Van: "WABO Bouwen en Milieu"
Verzonden: dinsdag 7 januari 2025 13:17
Aan: "[REDACTED]" <[REDACTED]@Edam-Volendam.nl>
Onderwerp: FW: Mail Advies Welstand -en Monumentencommissie Edam-Volendam d.d. 23-12-2024 Plutostraat 40e te Volendam
Bijlage(n): 542-a101-28-12-2024.pdf

OPDR.GEVER: 2 BOVENWONINGEN PLUTOSTRAAT 40E 1131 WG VOLENDAAM

ONDERDEEL: BESTEKTEKENING GEVELS+ PLATTEGRONDEN

Mgr Cornelis Veermanlaan 1f, 1131 KB Volendam
Postbus 180, 1130 AD Volendam
T: (0299) 398 398
www.edam-volendam.nl

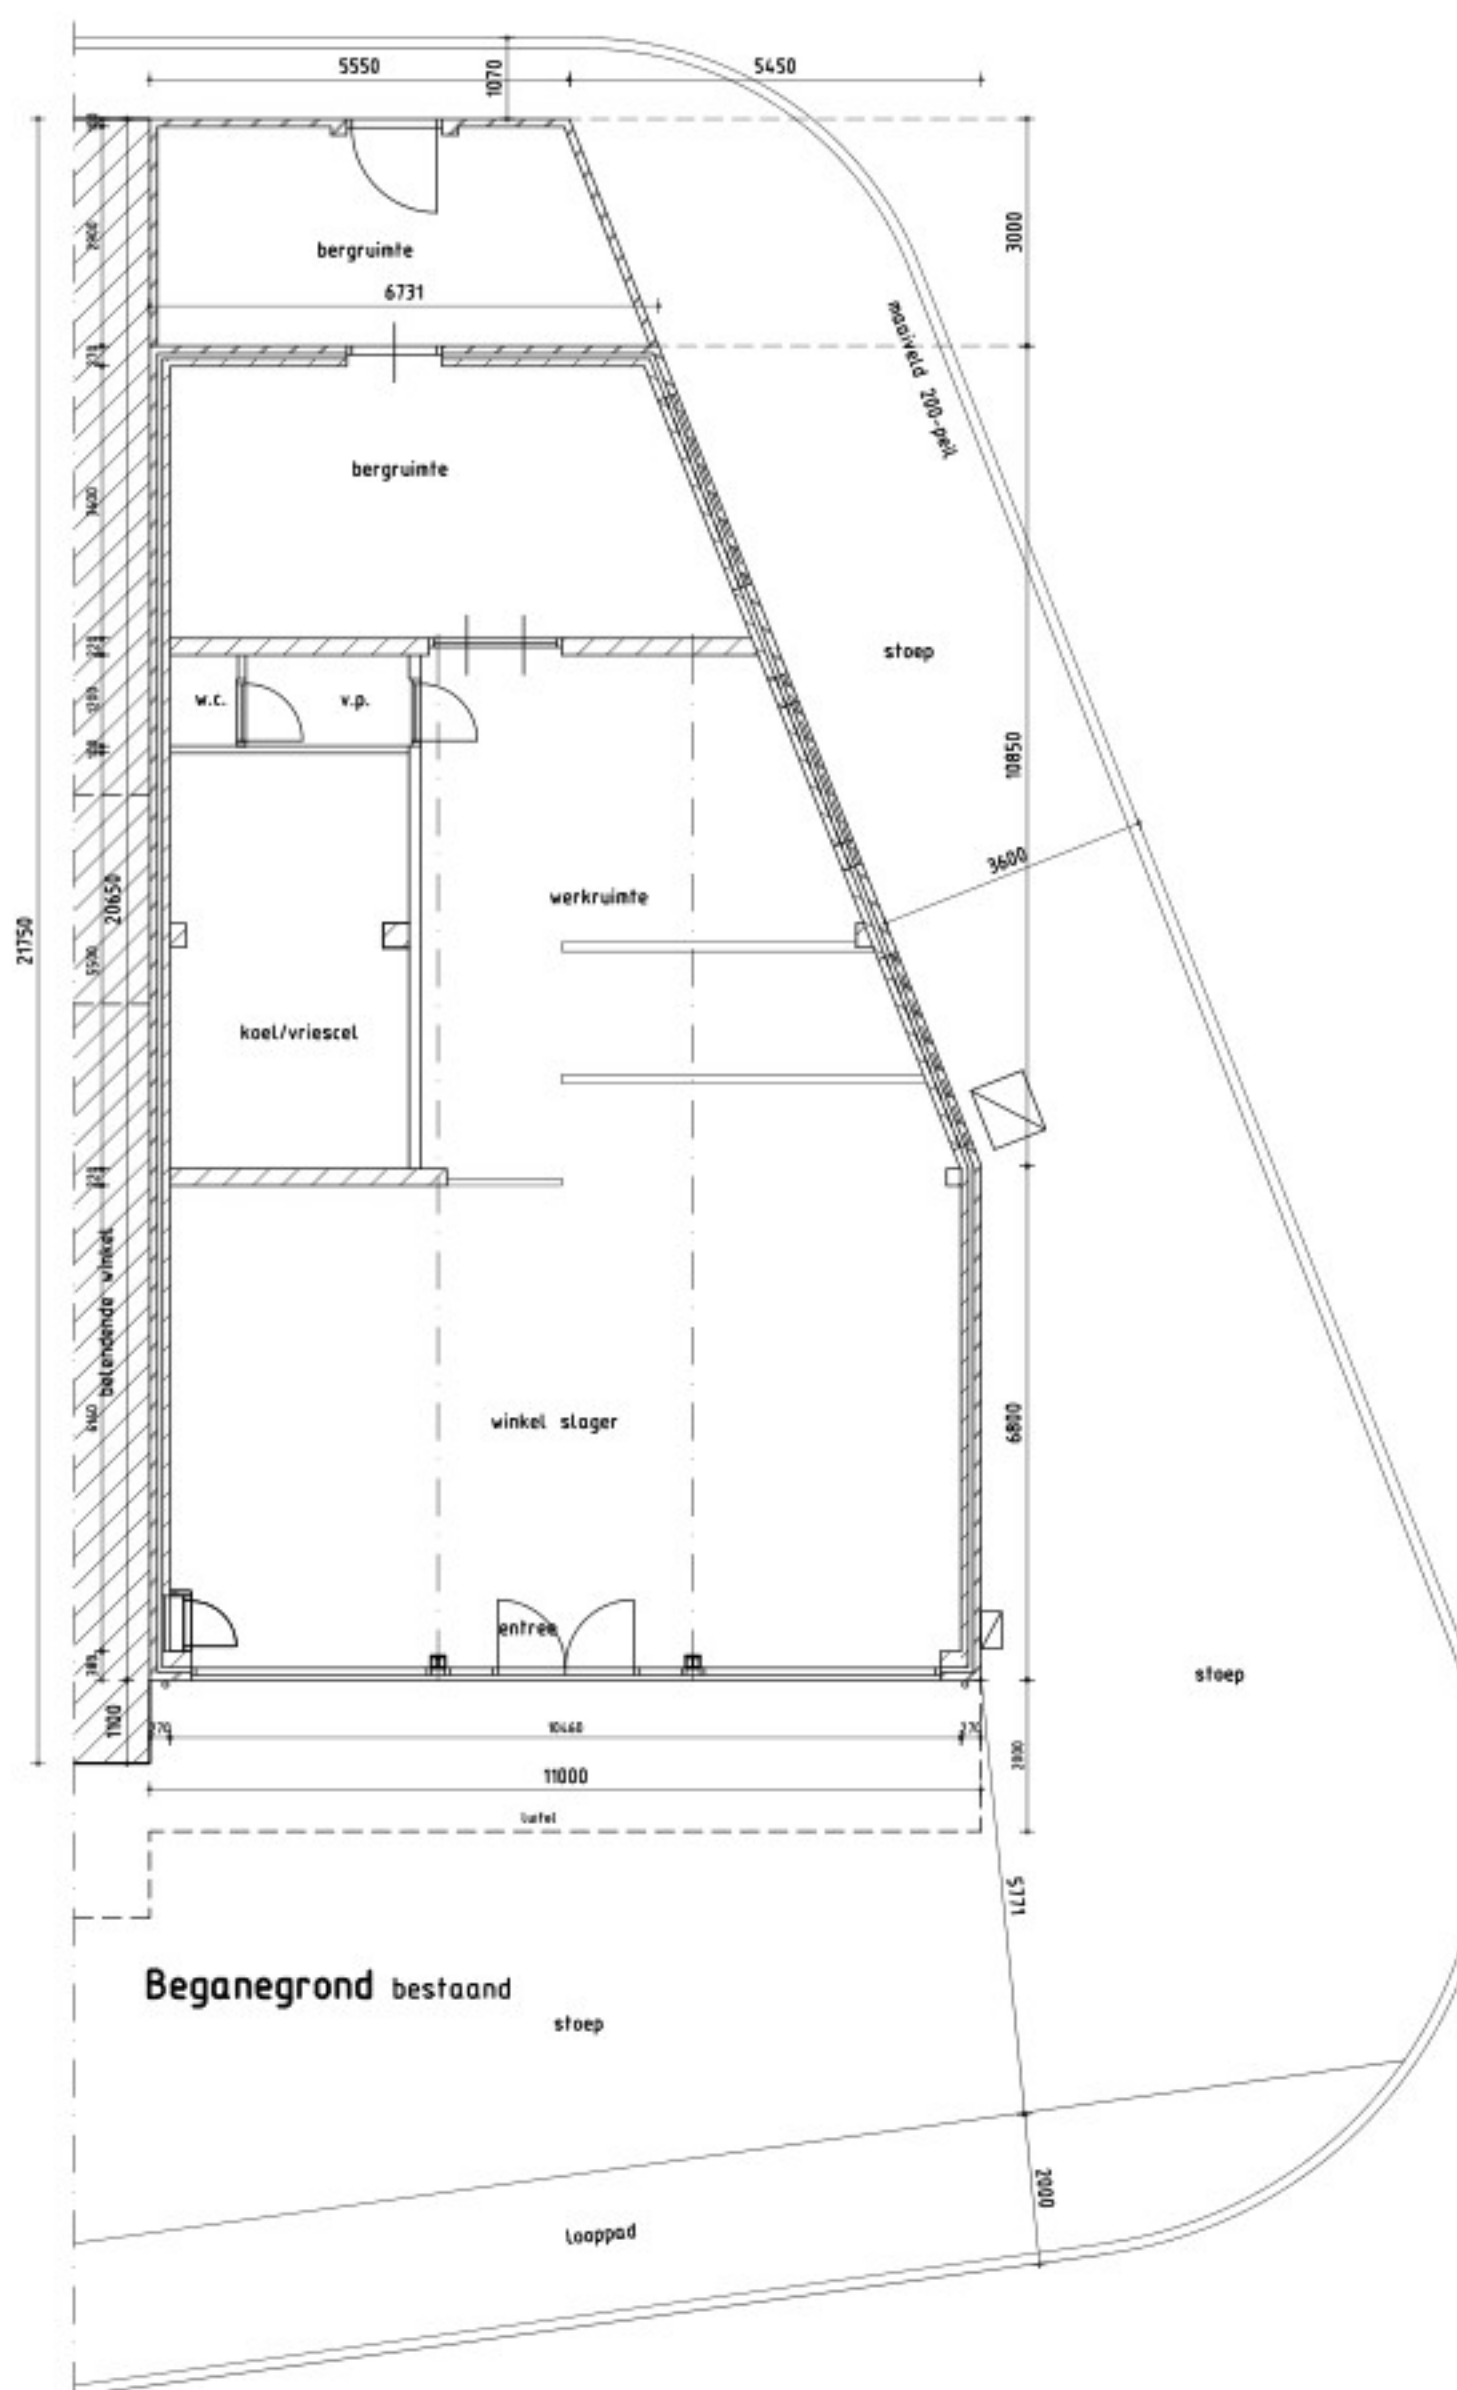
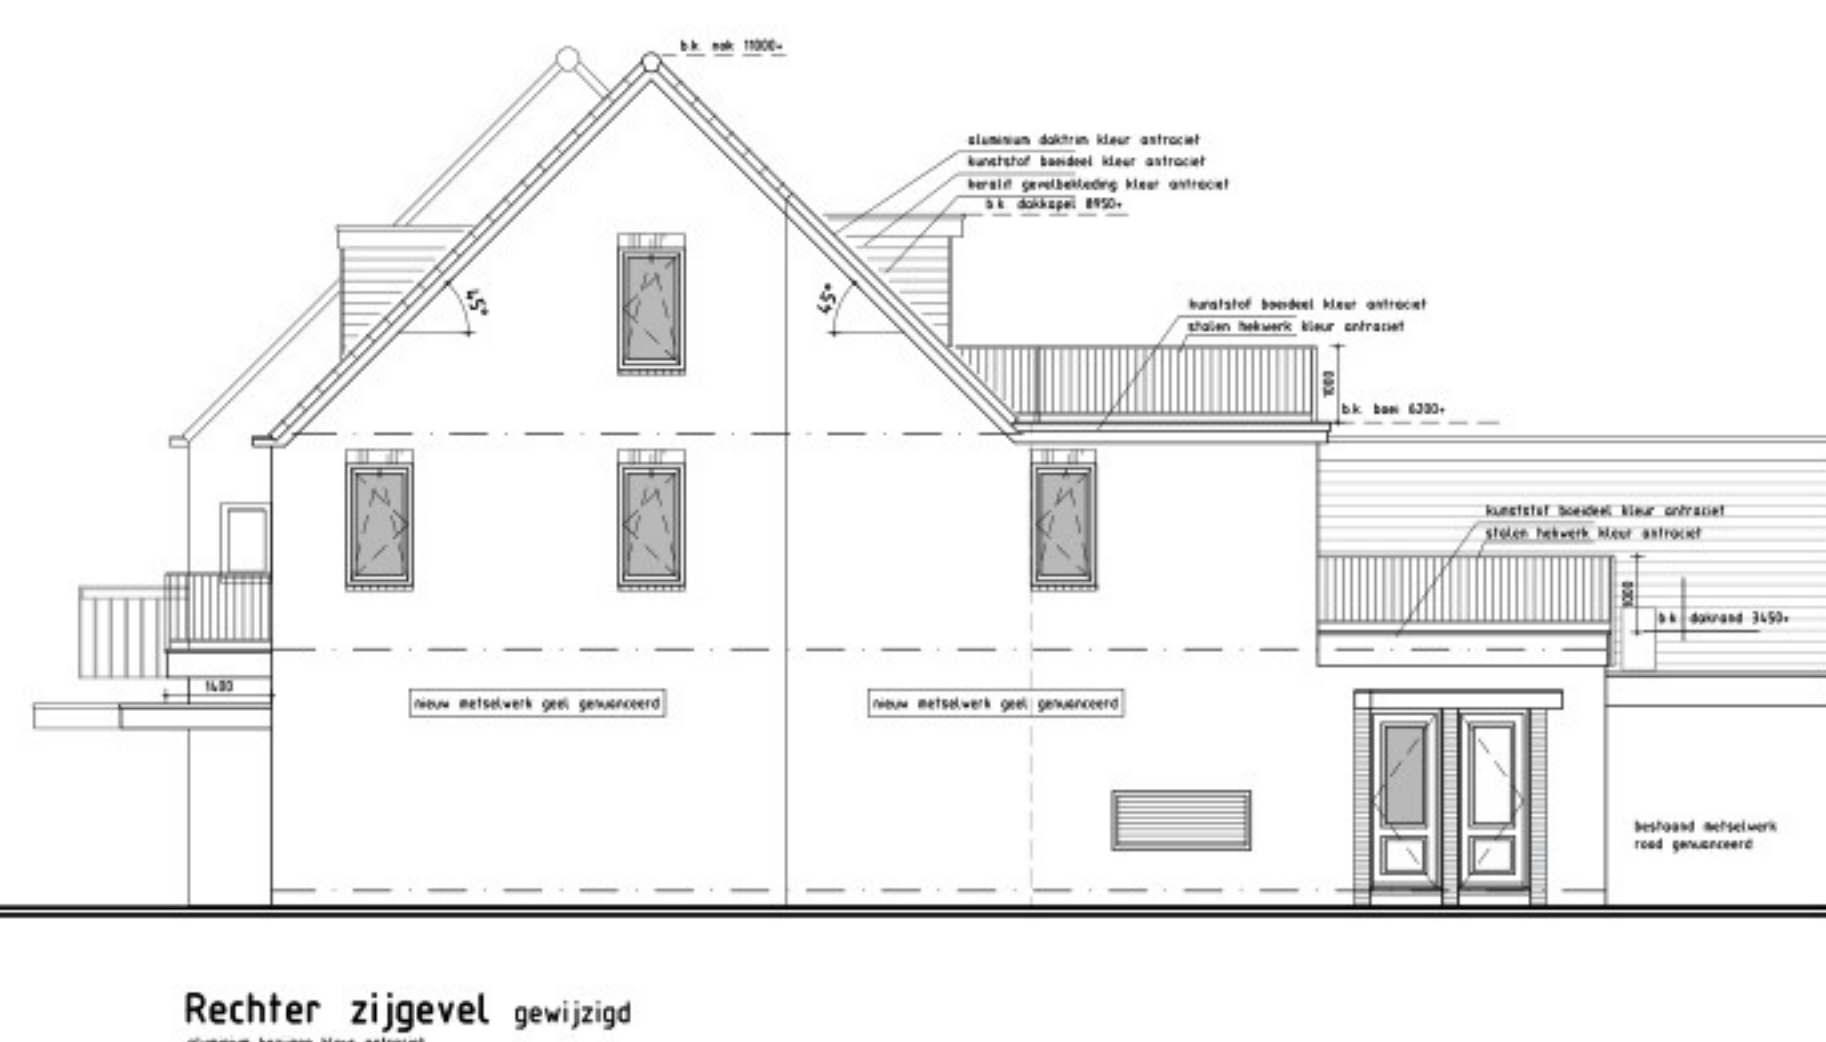
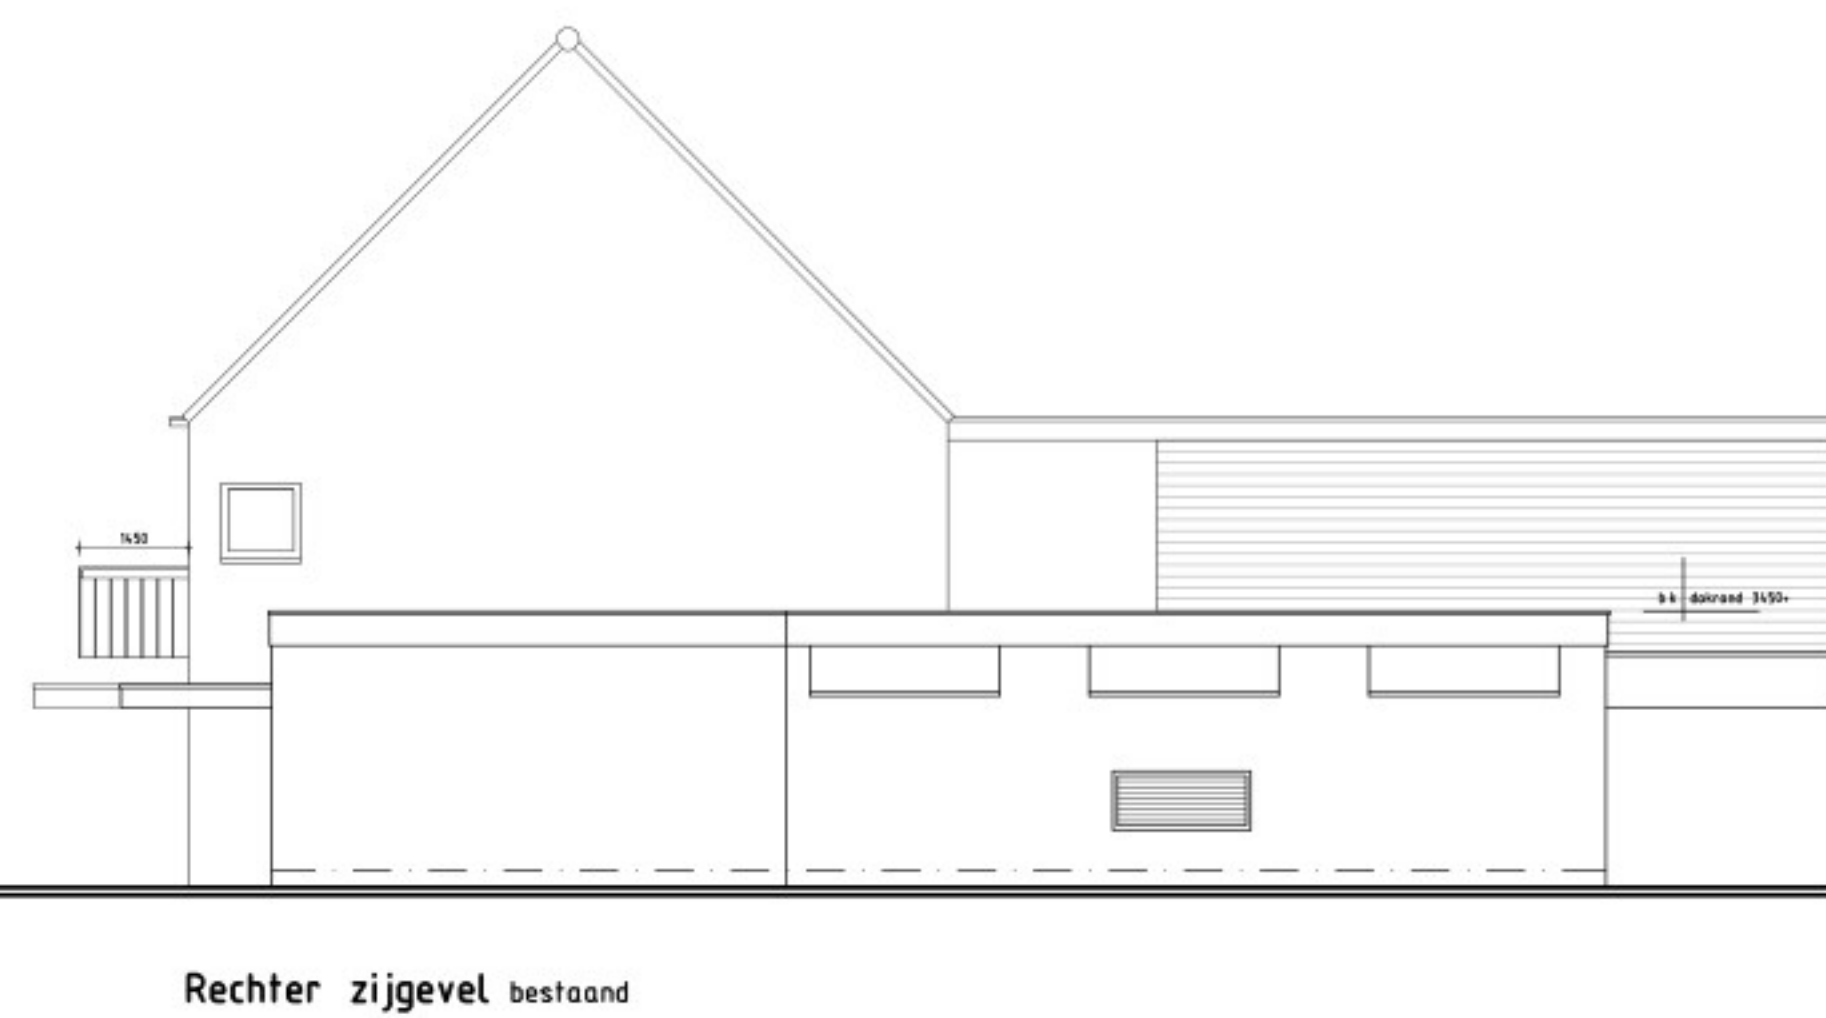
Er mag bij dit pand volgens het bestemmingsplan dakkapellen worden toegepast met een breedte van 40% van de gevelbreedte van 11 meter waardoor we uitkomen op 4,4 meter

Echter, deze dakkapellen mogen niet breder dan 2,4 meter.

Bij het linkerpand op nummer 40 is 1 brede dakkapel gebouwd van 40% van dakvlak breedte van 8 meter, breed 3.2 m1 terwijl deze niet breder dan 2.4 meter zou mogen zijn.

Om nu bij ons pand een dakkapel van 4,4 meter breed te plaatsen is ook niet de bedoeling lijkt me.

We hebben omdat dit een breed pand van 11 meter is, nu gekozen om 2 dakkapellen van 2,2 meter breedte te plaatsen om meer in de buurt te komen van de 2,4 meter breedte.

De entree aan zijkant was en is op tekening met een luifel en kader geaccentueerd.

Er wordt gesproken over een dakopbouw welke niet zou mogen.

Meerdere burens hebben ook een uitbreiding op de eerste verdieping en de woning op nummer 40 op andere hoek heeft eenzelfde dakkapel op tweede verdieping met deuropening om het dakterras te betreden.

De gevel is naar onze beleving in lijn met de burens getekend.

Het is natuurlijk een afwijkend pand met breder front waardoor je nooit helemaal gelijk als de burens kunt worden.

Ook bij de burens zijn er diverse afwijkingen met balkon en kozijnbreedte zie bijgaande tekening.

We hebben de luifel op tekening toegevoegd.
